**DIRECTION GÉNÉRALE DE L'ÉVALUATION
ENVIRONNEMENTALE ET STRATÉGIQUE**

**Questions et commentaires
pour le projet de réaménagement de la cellule 6
au centre de traitement de Stablex
sur le territoire de la ville de Blainville
par Stablex Canada inc.**

Dossier 3211-21-014

Le 12 mars 2021

Annexe 1 : Figure présentant la distribution spatiale des points de mesures de l'aquifère au roc en fonction de la direction d'écoulement des eaux souterraines

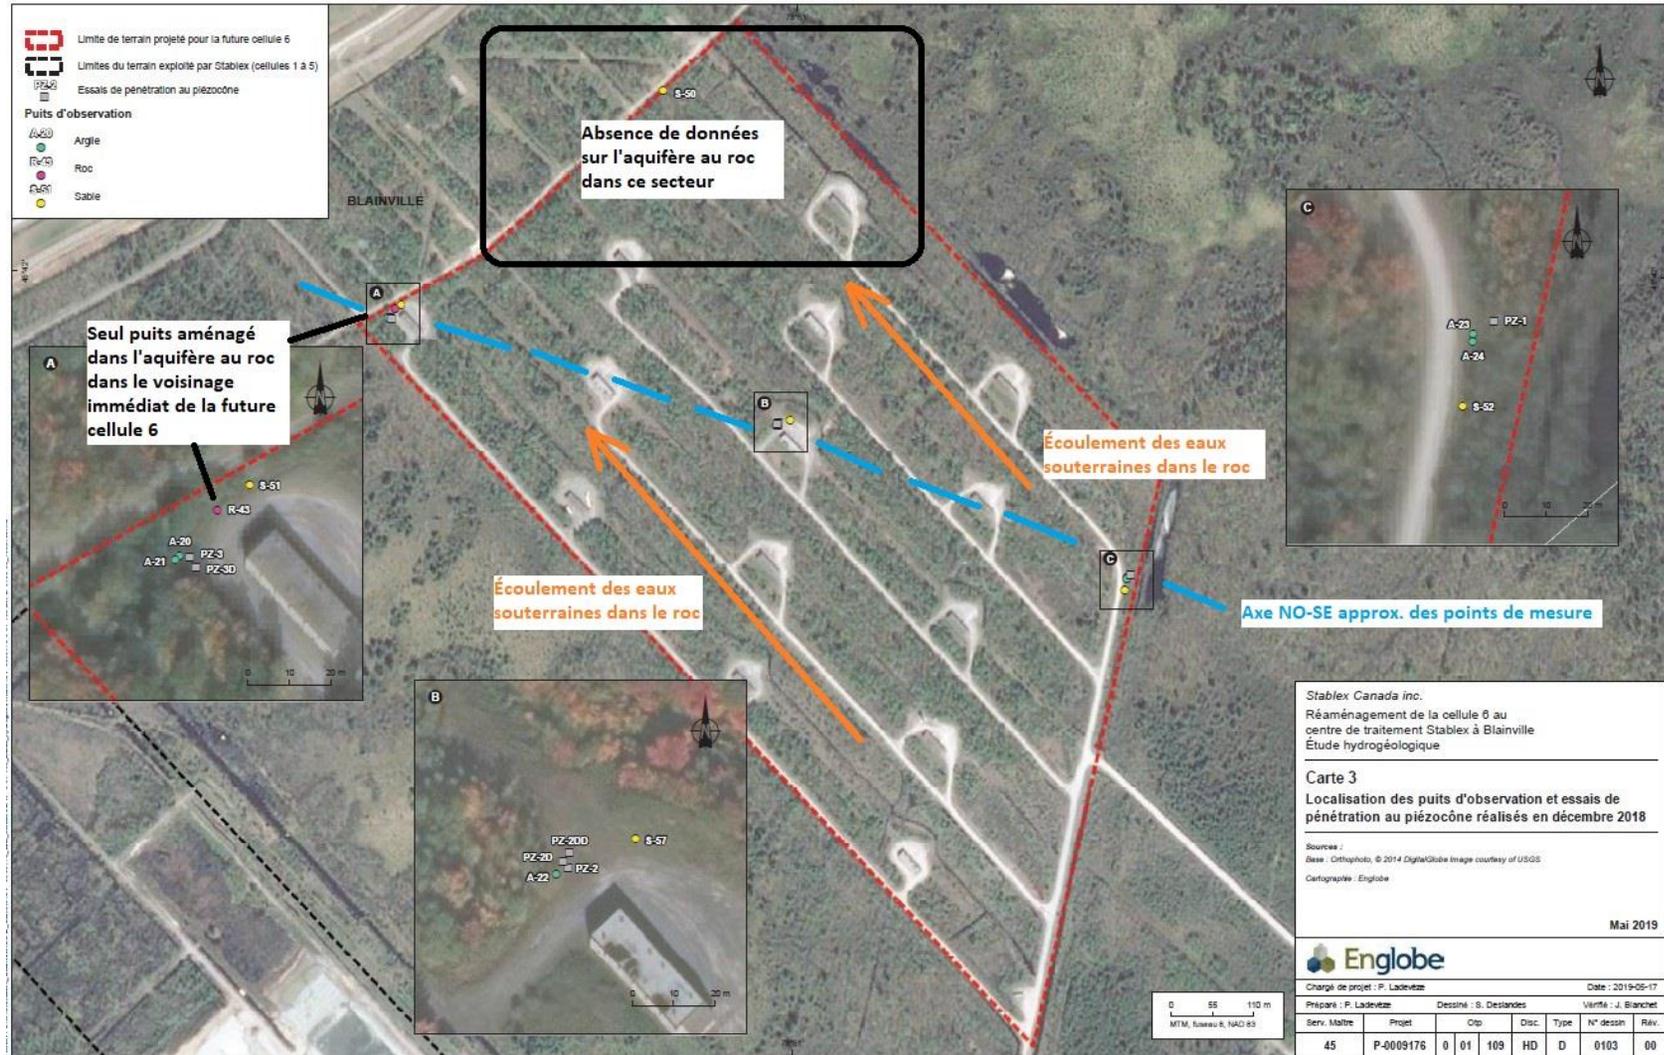
- QC-7** Concernant la teneur de fond de l'eau souterraine, à la section 5.1 de l'annexe 6 de l'étude d'impact, le consultant (Englobe) recommande notamment d'effectuer une mise à jour de l'évaluation environnementale compte tenu des anciennes activités ayant eu lieu sur le site (base militaire, stockage de munitions) et du fait que les résultats sur la qualité de l'eau souterraine actuellement disponibles se limitent à un secteur restreint. De plus, la présence de contamination dans l'eau a été notée. La carte 3 de l'annexe 6 positionne les sites de prélèvement d'eau retenus dans l'étude. Ceux-ci sont également présentés à la figure présentée à l'annexe 1 du présent document. Ces sites de prélèvement sont disposés selon un axe approximatif nord-ouest/sud-est qui s'apparente à la direction d'écoulement des eaux souterraines au niveau du socle rocheux. Selon cette configuration, advenant une contamination existante localisée sous la portion nord de la cellule 6, l'absence de puits en aval du secteur nord du site ne permettrait pas d'en prendre connaissance dans l'estimation de la teneur de fond pour l'aquifère au roc. Par conséquent, afin d'éviter toute ambiguïté sur l'origine, antérieure ou contemporaine à l'exploitation de la cellule, d'éventuels résultats excédants les critères applicables aux puits de contrôle aménagés dans le socle rocheux en aval hydraulique du secteur nord de la cellule 6, l'initiateur devrait aménager un ou des puits d'observation supplémentaires qui permettront d'intégrer les résultats analytiques des eaux qui y seront prélevées dans l'élaboration de la teneur de fond pour l'aquifère au roc. Veuillez préciser vos intentions concernant les recommandations mentionnées à l'étude hydrogéologique présentées à l'annexe 6, ainsi que par rapport à celles du MELCC mentionnées ci-dessus.
